**AVIS RELATIF À LA PROTECTION
CONTRE LES EVENTUELS EFFETS NOCIFS ET NUISANCES
PROVOQUÉS PAR LES RAYONNEMENTS NON IONISANTS
GÉNÉRÉS PAR DES ANTENNES ÉMETTRICES STATIONNAIRES**

Commune : LIEGE - Exploitant : TELENET GROUP

Référence exploitant : LG2097A

Rapport n° 3923 / 2023

Figure 2 : Vue en plan des installations d'antennes dans un rayon de 300 mètres autour de l'installation faisant l'objet de la demande d'avis

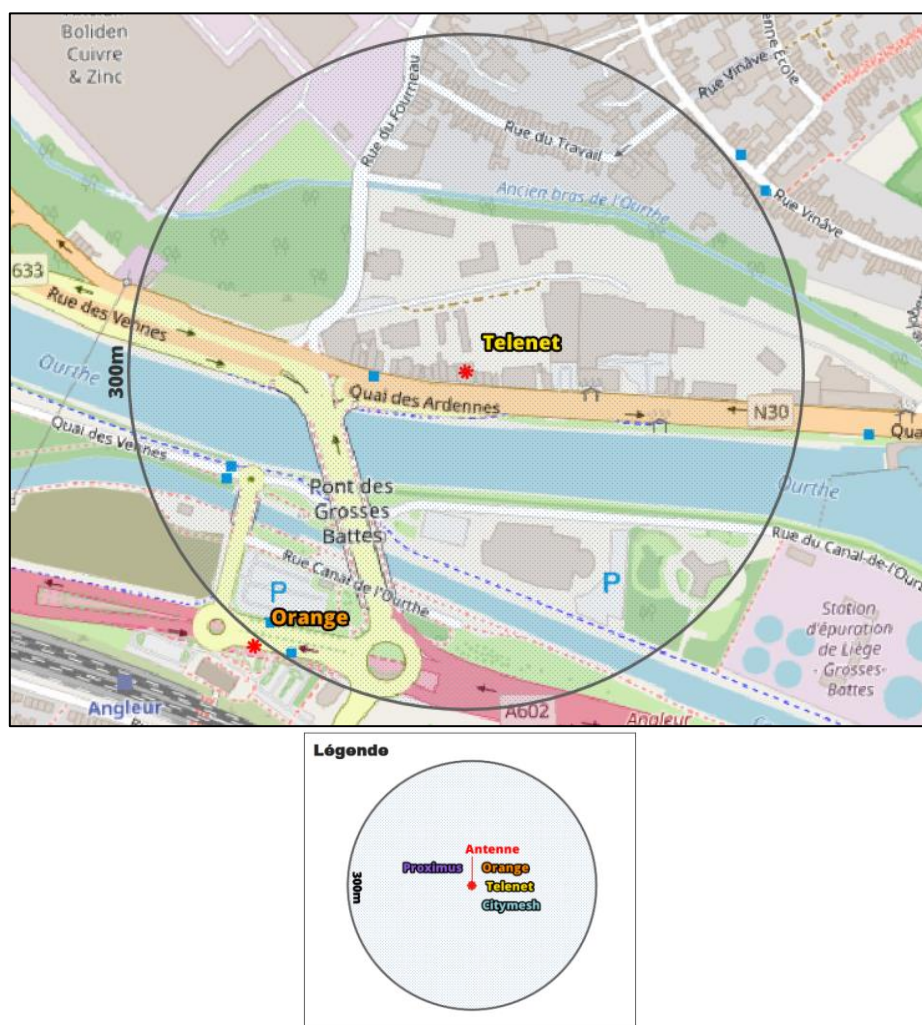
Compte tenu du nombre d'installations localisées dans la figure 2, il apparaît que l'intensité du rayonnement électromagnétique généré, dans les lieux de séjour situés à proximité de l'installation référencée dans le paragraphe 2, par l'ensemble des antennes émettrices stationnaires de l'ensemble des exploitants du même site d'antennes émettrices stationnaires respecte la limite fixée à l'article 4, § 2 du décret.
